MMC AUTOMOTORES DO BRASIL LTDA.

Assunto: Comunicado de Recall - Campanha de Chamamento do Veículo Mitsubishi Outlander 3.0 V6 (importado), ano/modelo 2012/2013 - Inspeção e eventual substituição da caixa de transferência e substituição da mangueira da direção hidráulica.

REF.: **PROCESSO DE CHAMAMENTO (RECALL)**
INSPEÇÃO E EVENTUAL SUBSTITUIÇÃO DA CAIXA DE TRANSFERÊNCIA E
SUBSTITUIÇÃO DA MANGUEIRA DA DIREÇÃO HIDRÁULICA
VEÍCULOS OUTLANDER 3.0 V6 (IMPORTADOS) – ANO/MODELO 2012/2013

Figura 1 – Caixa de Transferência.

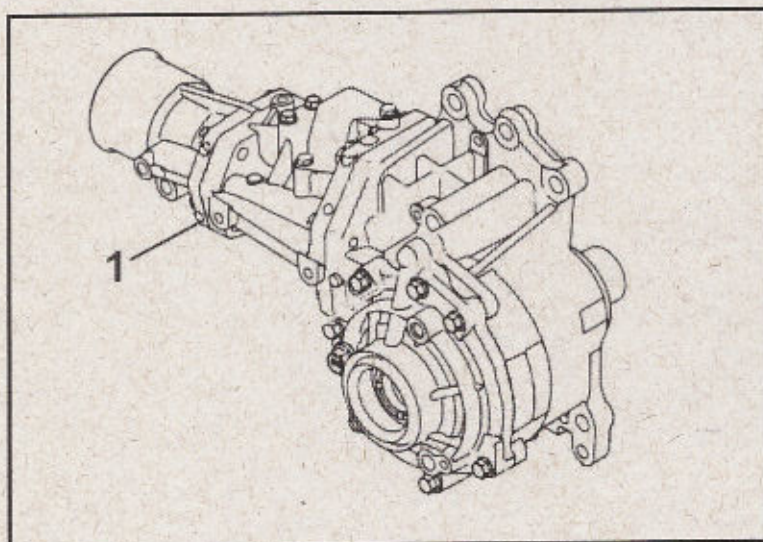
A Mitsubishi Motors Corporation (MMC) identificou que 1491 - mil, quatrocentos e noventa e uma unidades do veículo modelo **OUTLANDER 3.0 V6** colocados no mercado de consumo não apresentaram a conformidade necessária no processo de produção da carcaça da caixa de transferência, permitindo o deslocamento do vedador de óleo e vazamento do fluido da transmissão automática para a caixa de transferência (doravante Falha 1).

Falha 1: O fluido da transmissão automática pode vazar completamente para a caixa de transferência, baixar a pressão do sistema, causar falha na mudança de marchas, acender a luz de anomalias no painel e no pior cenário o veículo pode parar involuntariamente possibilitando o risco de colisão, podendo gerar danos físicos e/ou materiais aos ocupantes e/ou terceiros.

Figura 2 – Tubo de pressão da direção hidráulica.

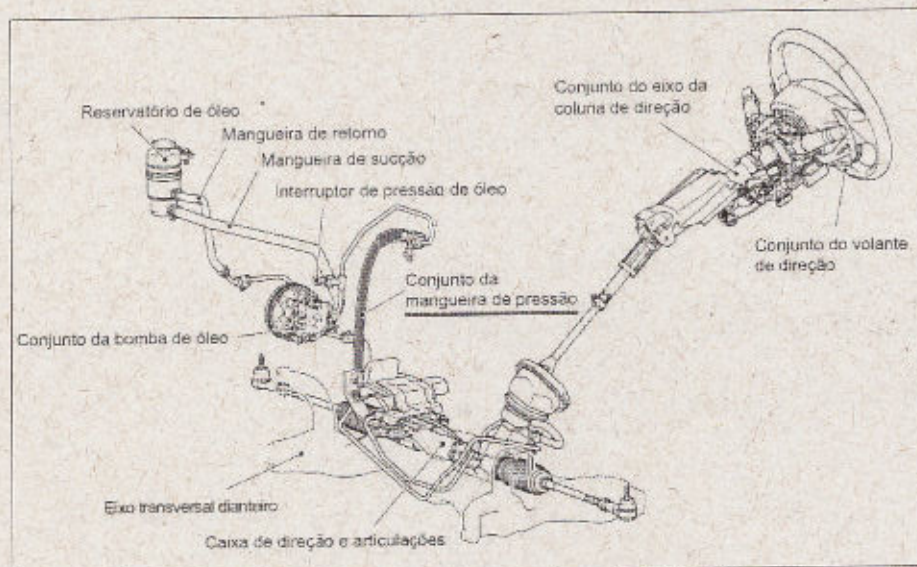
Dentro deste total de 1491 unidades que apresentaram a falha 1 acima descrita, 388 - trezentas e oitenta e oito unidades não apresentaram também, a conformidade necessária no processo de montagem do tubo de pressão de óleo da direção hidráulica, podendo o mesmo interferir com a carcaça da transmissão automática e furar (doravante Falha 2).

Falha 2: Foi verificada ainda a possibilidade de o tubo de pressão de óleo da direção hidráulica furar e o óleo vazar completamente, podendo ocorrer um aumento no esforço sobre a direção pelo condutor, prejudicando a dirigibilidade do veículo e possibilitando o risco de colisão, podendo gerar danos físicos e/ou materiais aos ocupantes e/ou terceiros.
